リコール届出一覧表

リコール届出日：平成29年2月14日

改善箇所説明図

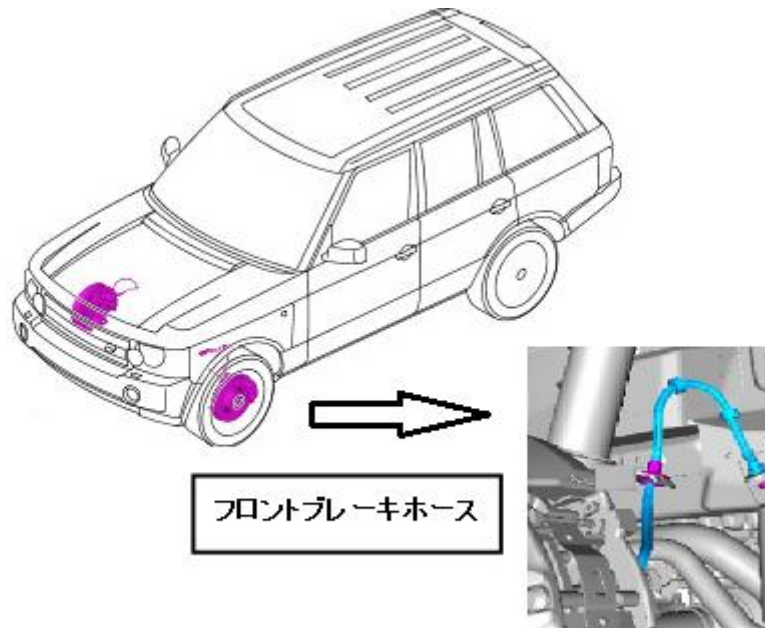
基準不適合発生箇所

フロントブレーキホースの耐久性が不足しているため、繰り返しハンドル操作を行うこと、ブレーキホースに亀裂が入ることがある。そのため、そのままの状態で使用を続けると、ブレーキホースが裂けてブレーキフルードが漏れ、最悪の場合、フロントブレーキが失陥し、制動距離が長くなるおそれがある。

改善の内容

全車両、左右のフロント ブレーキ ホースを対策品と交換する。
